OGGETTO: [ID VIP 8325] - Parco agro-fotovoltaico integrato con allevamento ovicaprino, su terreni con vincolo ZVN, come programma di riconversione temporanea e miglioramento biostrutturale dei suoli oggetto dell'intervento e delle falde sotterranee, finalizzato al recupero del loro valore agronomico, avente potenza pari a 49,912 MW combinato con sistema di accumulo di energia elettrica di 25MW, per una potenza complessiva ai fini della connessione pari a 75 MW nel comune di Manfredonia (FG), località "Panetteria del Conte".

Istanza per il rilascio del Provvedimento di VIA statale ex art. 23 del D.lgs. n. 152/2006 e ss.mm.ii.

Relazione tecnica a supporto dell'istruttoria sul progetto
ID_VIP 8325

Tipologia di progetto: Agrivoltaico con allevamento integrato ovi-caprino
Potenza: 49,912 MW
Ubicazione: Manfredonia (Fg).
Proponente: Lucky Wind S.p.A.

Figura 1: inserimento delle p.lle di progetto rispetto a impianti FER già esistenti.

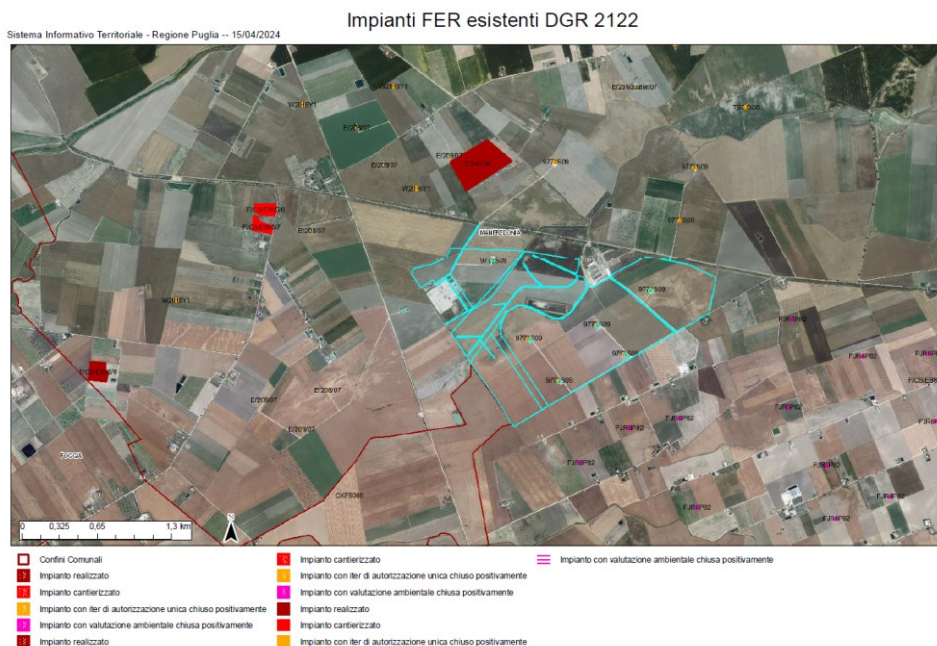
- risulta **interna ad impianti industriali e stabilimenti e racchiusa entro 500 metri dal medesimo impianto o stabilimento (lett. c ter 2)**. Nell'area di intervento ricade impianto eolico preesistente (Fig.1). Non si ritrova, nella documentazione disponibile, il certificato di destinazione urbanistica dei terreni.

Figura 2: are non idonee ex R.R. 24/2010 e superficie catastale di impianto

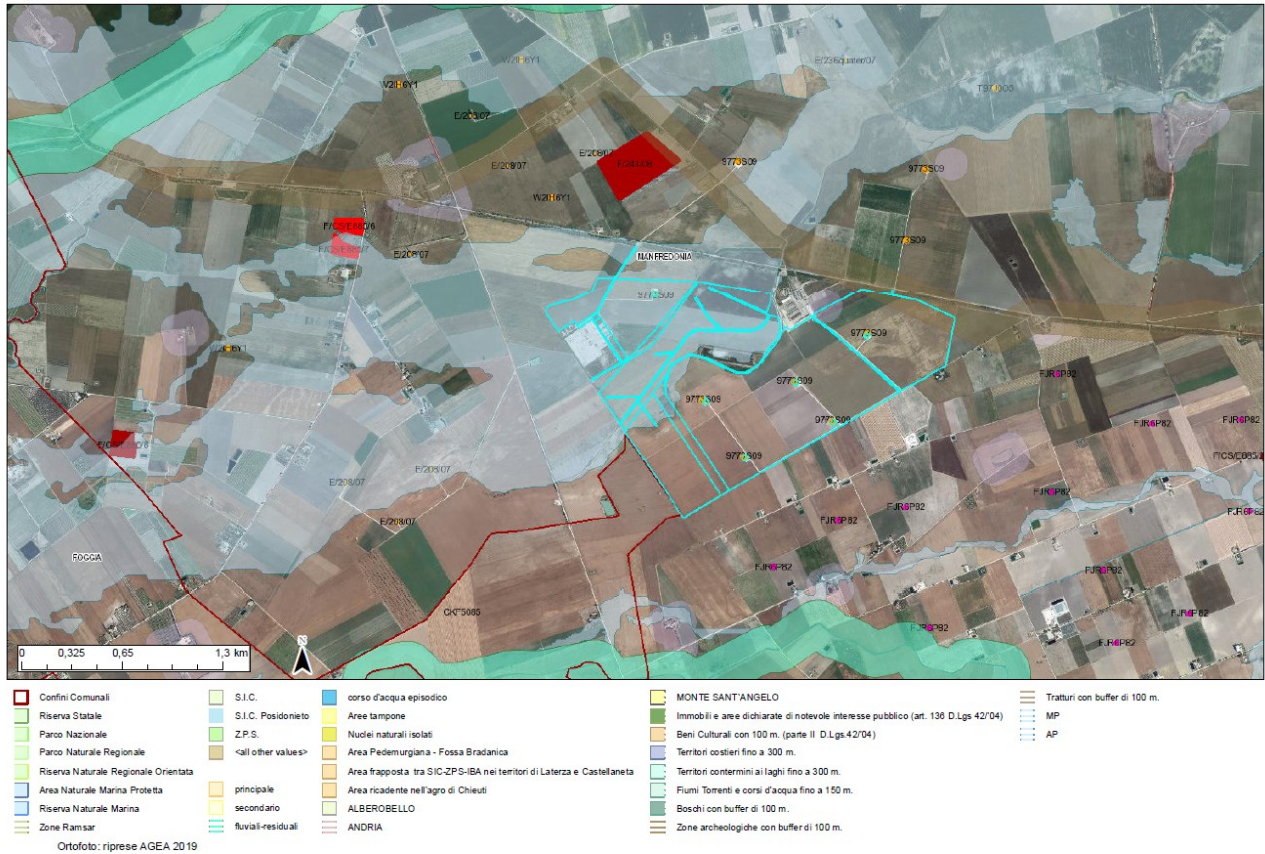
L'area effettiva dell'impianto proposto, intesa come superficie di installazione dei pannelli fotovoltaici (ridotta rispetto a quella catastale totale), sembra non ricadere tra quelle indicate come *non idonee* ai sensi del regolamento regionale n. 24 del 2010 (si vedano le successive fig.2, 3 e 4). I progettisti indicano che l'installazione dei pannelli **si mantiene esterna alle aree non idonee**.
